Voorontwerp-bestemmingsplan 'Paterslaan De Rips'

In het kader van het vooroverleg heeft u ons het voorontwerpbestemmingsplan Paterslaan de Rips voorgelegd. Het plan is gericht op de ontwikkeling van ca 40 woningen. Ik heb de volgende opmerkingen op het voorontwerp

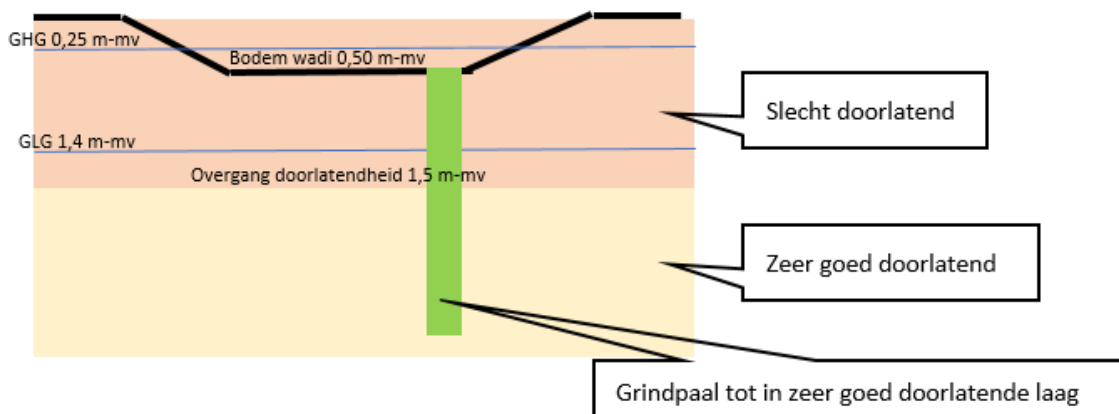
In de bijlage watertoets staat op pagina 7, figuur 5 een uitsnede van de legger. Deze uitsnede komt niet overeen met de huidige legger, zie onderstaand kaartje. Ik vraag u het kaartje (of het onderschrift) aan te passen.
